Oggetto: Trasmissione Osservazioni ARPA Sardegna relative alla Procedura di V.I.A. ai sensi dell'art.23 del D. Lgs. 152/2006 per il progetto di un Impianto Eolico denominato "Iglesias" per una potenza complessiva di 39,6 MW sito nel Comune di Iglesias (SU) e relative opere connesse nei Comuni di Iglesias (SU), Carbonia (SU), Gonnese (SU). Proponente: SKI 21 s.r.l [ID: 10591].

**Osservazioni sulla procedura di V.I.A. - PNIEC, relativa al progetto di
Impianto Eolico denominato "IGLESIAS" nel Comune di Iglesias (SU)
potenza 39,6 MW, e opere di connessione ricadenti nei Comuni di
Iglesias e Carbonia (SU).**

Proponente: SKI 21 s.r.l.

Febbraio 2024

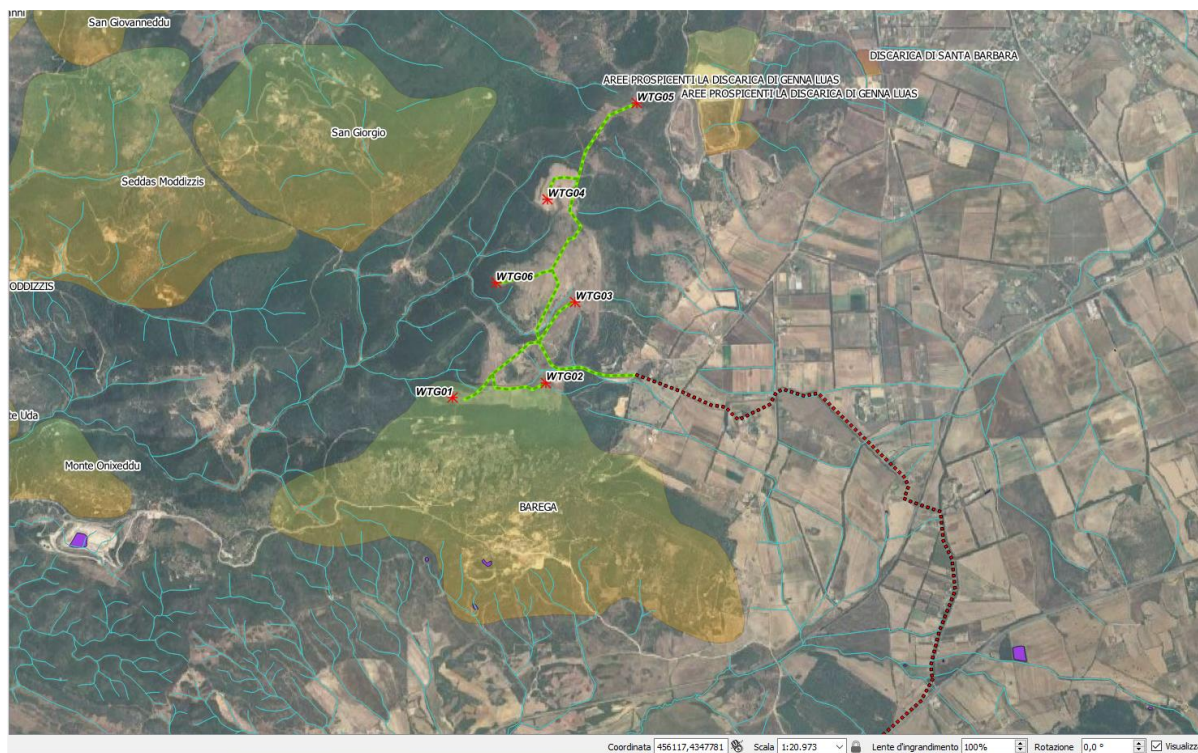
Si ritiene necessario che venga progettato cercando, laddove possibile, di contenere le interferenze con le infrastrutture esistenti (attraversamenti stradali e fluviali, etc) in maniera tale da ridurre gli effetti negativi dell'intervento; qualora non sia possibile evitarli, si richiede che vengano dettagliate le modalità adottate per tutti gli attraversamenti, la corrispondente proposta di monitoraggio per la verifica e la valutazione degli impatti e le eventuali misure di mitigazione degli stessi, da impiegare nel corso dei lavori.

Non interessi zone vincolate e zone soggette a pericolosità idraulica ed idrogeologica: qualora invece non vi siano alternative al passaggio in zone a rischio idraulico e/o idrogeologico sulla base di mappature PAI-PSFF-PRGA, il proponente dovrà mettere in atto tutte le misure di mitigazione tali da ridurre eventuali rischi sulle componenti ambientali che si potrebbero venire ad avere in caso di eventi di piena. Non interessi zone vincolate (SIC, ZPS, etc.). In relazione alla eventuale interferenza con l'area SIN di Cortoghiana-Nuraxi Figus si concorda con la necessità di attivare le relative procedure in fase di indagine e realizzazione con il Ministero dell'Ambiente (MASE) autorità competente del SIN-SIG.

Si segnala che l'aerogeneratore identificato come WTG01 è situato all'interno di una delle aree potenzialmente contaminate contenute nel Piano regionale di Bonifica 2018 della RAS, appartenente al Sito di Interesse Nazionale del Sulcis Iglesiente Guspinese (SIN-SIG), nell'area mineraria dismessa (AMD) denominata Barega, vedi figura seguente. Oltre alla piazzola è all'interno della stessa AMD anche il cavidotto di collegamento al cavidotto principale e nella quale viene anche proposta viabilità di nuova realizzazione. Se la posizione sarà confermata si osserva che il proponente dovrà attivare la procedura relativa allo scavo e utilizzo delle terre e alla non interferenza con future attività di bonifica, con il Ministero dell'Ambiente (MASE) autorità competente del SIN-SIG.
